**ELETTRODOTTO A 380 KV "SORGENTE – RIZZICONI"**

**VERIFICA DEI LAVORI DI RIVEGETAZIONE CON ARBUSTI AUTOCTONI DELLE  
 SUPERFICI INTERNE DEI SOSTEGNI  
 PRESCRIZIONE A9 DEL DSA-DEC-2009-0000943 DEL 29/07/2009 E SMI**

### 3 SINTESI DELLE INTEGRAZIONI A SUPPORTO DELLE OSSERVAZIONI CONTENUTE NEL PARERE N. 2935 DEL 01/02/2019 DELLA COMMISSIONE VIA

Tipologico di impianto previsto dal progetto di mitigazione per il modello T02

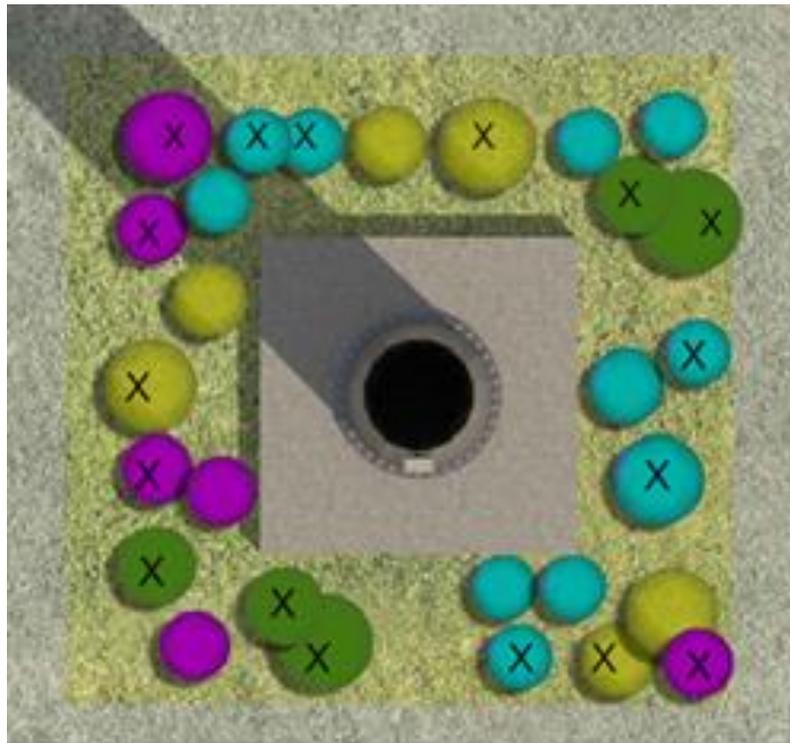
- La documentazione si limita ad indicare il numero delle piante posate senza specificare la tipologia delle specie utilizzate che in alcuni casi, come segnalato dal Proponente, siano diverse da quelle previste nel progetto di fattibilità. La motivazione della scelta di non realizzare gli inerbimenti è generica e non circostanziata e pertanto non può essere valutata. Non è fornita la descrizione del tipologico dell'intervento T02. Per quanto riguarda la documentazione fotografica, le numerose fotografie fornite sono prive di didascalia e pertanto risulta difficile valutare quanto rappresentato.

Per quanto riguarda il tipologico T02 è stato rispettato lo schema di impianto previsto dal progetto predisposto da CESI con l'impegno di 17 arbusti per sostegno.

- 5 ● cisto monospeliesis
- 3 ● rosmarino
- 4 ● cisto salvifolius
- 5 ● lentisco
